Ref.: Observaciones al PDA Temuco-Padre Las Casas

OBSERVACIONES AL PDA TEMUCO PADRE LAS CASAS

ANEXO OBSERVACIONES AL PDA TEMUCO PADRE LAS CASAS

ESTUDIO DE UN DEPARTAMENTO HIPOTÉTICO 3 DORMITORIOS DE 59,26 m²
EN RELACIÓN A DIMENSIONAMIENTO DE VANOS
ORIENTACIÓN PREDOMINANTE SUR

PLANTA Y FACHADA SUR

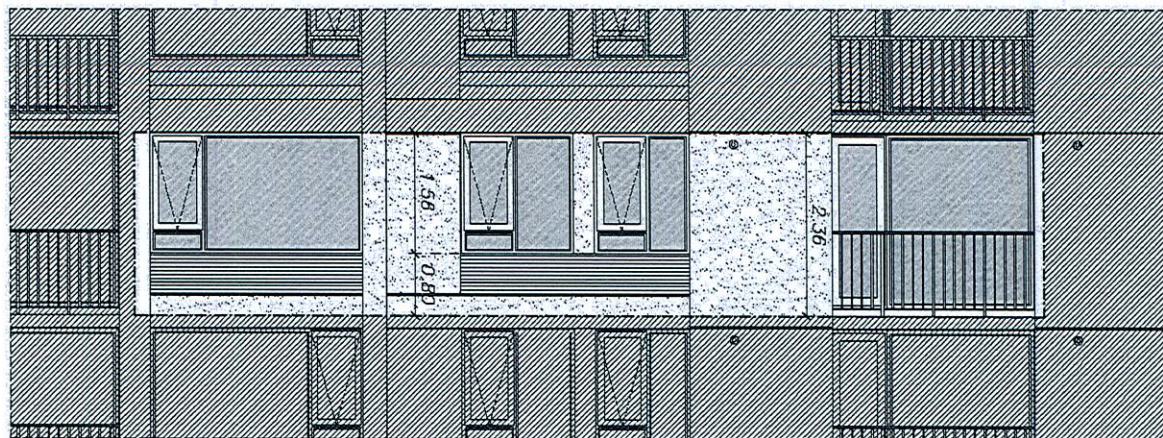
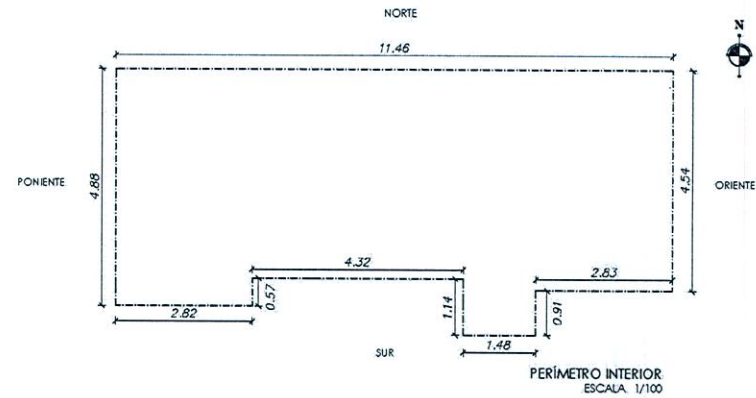
Esto es más crítico aún, cuando la vivienda en cuestión tiene orientación única o marcada, por ejemplo en el caso de departamentos. El 20% de vano en una fachada puede corresponder a una ventana de baño, o ventanas pequeñas de dormitorios, pero en ningún caso a ventanas de espacios de estar (livings o comedores), que requieren más iluminación natural; más aun tratándose de vidrios termopanel.

En este caso se calcula sólo los vanos de cada fachada orientada, con respecto a la fachada específica correspondiente a cada orientación en la vivienda. Se comprueba que el en caso de la fachada sur, los vanos exceden por lejos el máximo de 20% permitido.

PROPOSICIÓN: Pensamos que en este caso, debiera explicitarse claramente que los porcentajes por cada orientación se calculan a partir del perímetro total de la vivienda.

PLANTA DPTO. TIPO
HUECOS DE VENTANAS SUR REDUCIDOS AL 20%
ESCALA 1/100

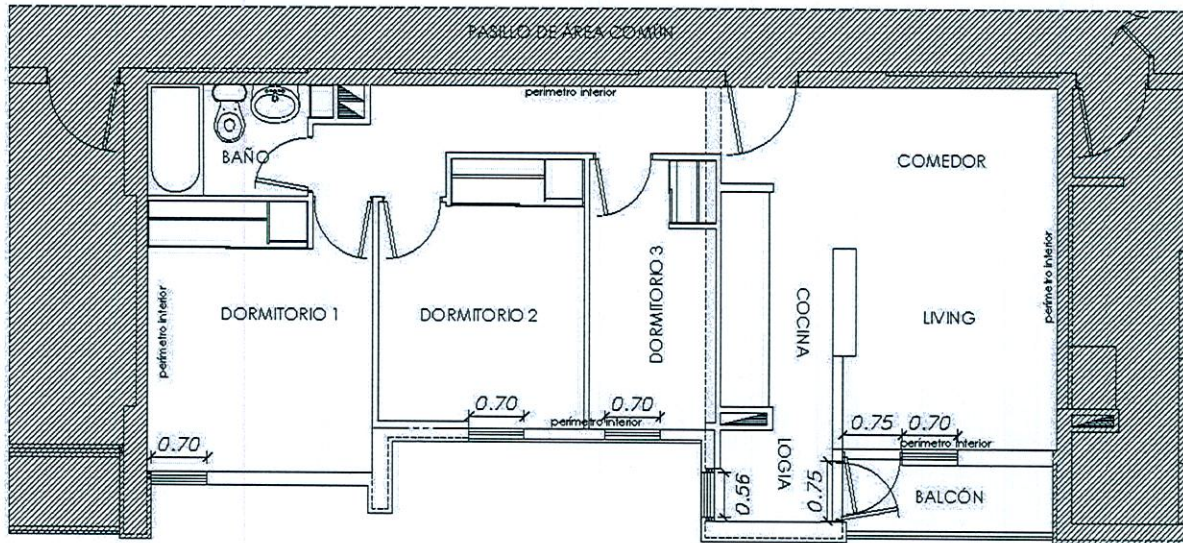
Se han disminuido los vanos de la fachada sur para que sean menores a 20%, con el cálculo respecto sólo a la fachada sur. Se aprecia que la reducción de los vanos llega a un estándar ridículo, dejando los recintos del departamento prácticamente cerrados, con un nivel de iluminación y ventilación drásticamente por debajo de lo aceptable, y con una habitabilidad muy mala.
